DESAJCLO25-7077

Asunto: "*Modificación No. 2 al Contrato Estatal de Obra No. 064 de 2025 - SA-13-2025"*

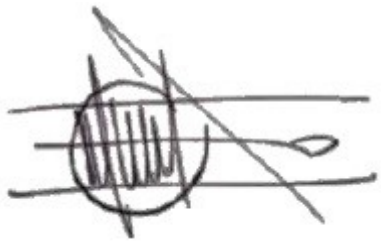
1. Modificar la especificación técnica del ítem 51 - ID SH-18, contenido en el numeral 1 de la CLÁUSULA SEGUNDA – OBLIGACIONES DEL CONTRATISTA: OBLIGACIONES GENERALES DEL CONTRATISTA: *Además de las Obligaciones Técnicas, el contratista deberá cumplir con las siguientes obligaciones:* ***1.*** *Ejecutar el objeto del Contrato, conforme lo establecido en el Proceso de Selección, conforme a los valores ofertados:(****Ver oferta económica que se adjunta al contrato),*** *el cual quedará de la siguiente manera:*

51	SH-18	Suministro e instalación de puerta cortafuego metálica de doble ala, certificación nacional, con dimensiones especiales de 2.40m de ancho por 2.69m de alto, con resistencia al fuego mínima de ciento ochenta (180) minuto (RF-180) , conforme a las normas NFPA 252, NFPA 80 y en cumplimiento del Reglamento técnico colombiano de construcción sismorresistente NSR-10, compuesta por hojas en acero cold rolled o galvanizado calibre 18 y marco en acero cold rolled o galvanizado calibre 16, con espesor aproximado de 45mm, relleno interior en lana mineral o lana de roca resistente a temperaturas superiores a 1000ºC, refuerzos internos en acero hot rolled para cerraduras y cierrapuertas, refuerzos en bisagras de acero calibre 7, canales de cierre superior e inferior en acero calibre 16, bisagras de uso pesado de 4 ½" con balineras, sellos intumiscentes perimetrales contra fuego y humo, acabado final en pintura electrostática en polvo epóxica-poliester, incluye barra antipánico tipo Push, cerradura corta fuego, selector de cierre y cierrapuertas, incluye todos los elementos para su correcta instalación y funcionamiento
